**Expertízni posouzení statického přepočtu mostu
„SO-20-20-05 Železniční most v evidenčním km 3,706 - Pod
Vyšehradem“**

Vypracovali: **prof. Ing. Josef Vičan, CSc.**
 Ing. Jaroslav Odrobiňák, PhD.
 Ing. Jozef Gocál, PhD.

Žilina 08/2018

Obr. 4.1 Zjednodušená aplikace zatížení větrem na nosnou ocelovou konstrukci

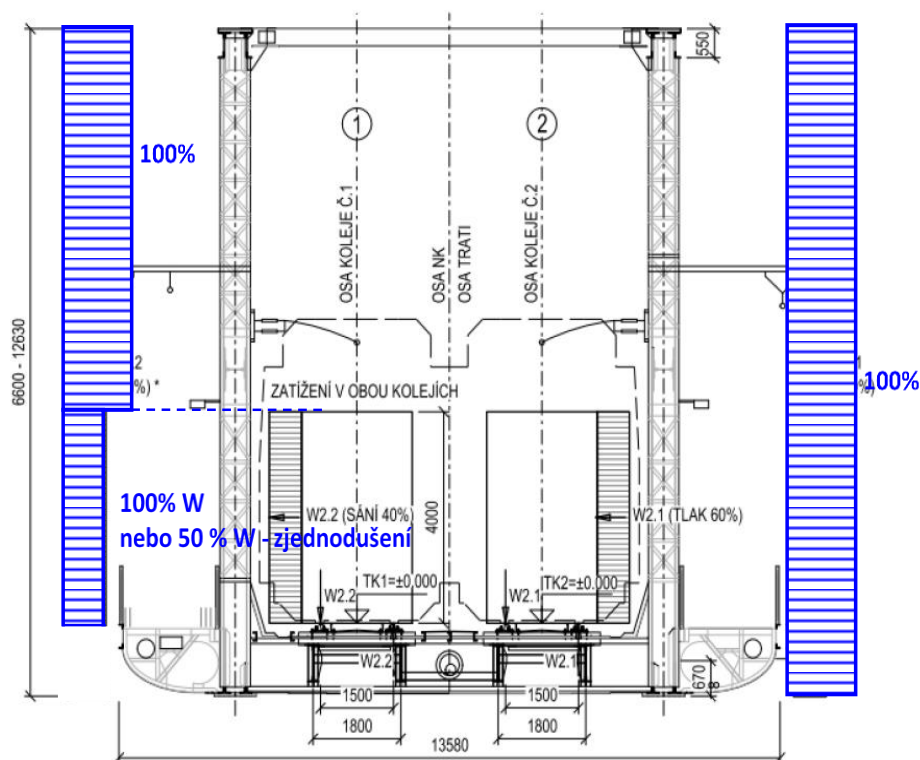
- b) Uvažované zatížení větrem na návětrný nosník v hodnotě 100% a na vzdálenější nosník pouze 50% je v rozporu s normou [16]. I když má toto zjednodušení reálný základ, mělo být aplikované pouze do výše zatížení dopravou. Tedy od výšky 4,0 m od temene kolejnic už je potřebné zatížit oba hlavní nosníky plnou hodnotou zatížení větrem (viz obrázek níže). Současně je možné podle [16] uvažovat zatížení větrem na mostovku jen na návětrný nosník. Excentricita působíště vodorovné složky zatížení větrem na pás pohyblivého zatížení by se měla správně uvažovat od roviny mostovkového ztužení. To platí i pro zatížení bočním rázem.
